東海第二発電所

設計及び工事計画変更認可申請書

補足説明資料

今回、東海第二発電所の残留熱除去系配管の一部について改造を実施するとともに、原子炉格納容器電気配線貫通部の一部について改造を実施するため、設計及び工事の計画の変更認可申請を行う。

図1 電気配線貫通部の地震応答解析モデル（多質点系はりモデル）

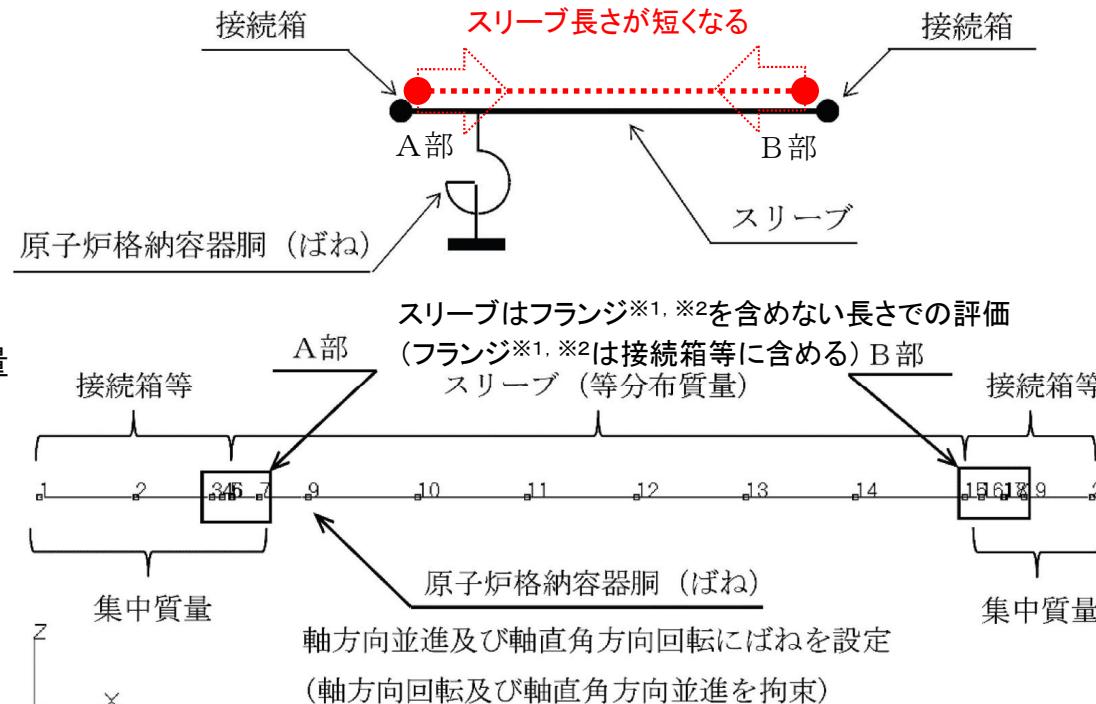
- スリーブ長さが短くなる(A部→B部間の長さが短くなる)と、支点(ばね)にかかる応力は小さくなる
- また、今回の改造では全体質量も小さくなる計画であり、SA工認時よりも耐震上有利となる
